**Gegenstand:** Zweiteiliger Motorträger direkt mit Halterung für Bing-Kraftstoffpumpe

**Betroffen:** **ASW 28-18E**, Geräte-Nr. EASA.A.034,  
alle Werk-Nummern ohne TM10, Maßnahme A

**ASW 27-18E**, Geräte-Nr. EASA.A.220,  
alle Werk-Nummern ohne TM5, Maßnahme A

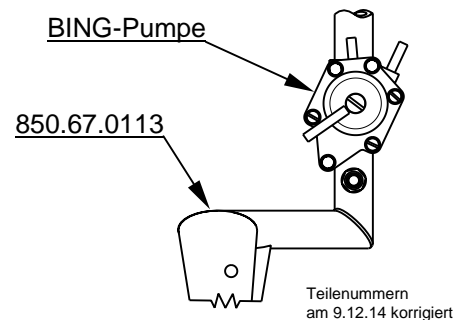
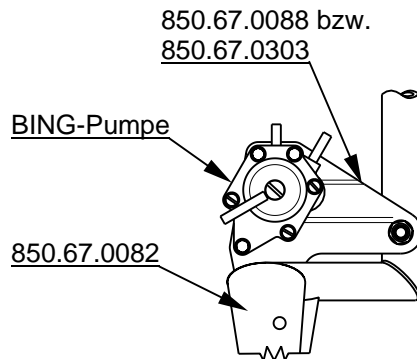
**Vorgang:** Der Motorträger links wird durch ein Teil ersetzt, an dem eine Aufnahme für die BING Kraftstoffpumpe (SOLO Teilenummer 2300363) direkt angeschweißt ist. Dadurch kann das Halteblech bzw. GfK-Teil entfallen, an dem bisher die Benzinpumpe angeschraubt war.

**Maßnahmen:** Der Motorträger links nach Zeichnung 850.67.0082 wird durch das Teil mit der Nummer 850.67.0113 ersetzt. Die BING Kraftstoffpumpe kann direkt an den Motorträger geschraubt werden. Es entfallen die Teile 850.67.0303, bzw 850.67.0088. Die Längen der Leitungen müssen entsprechend angepaßt werden.
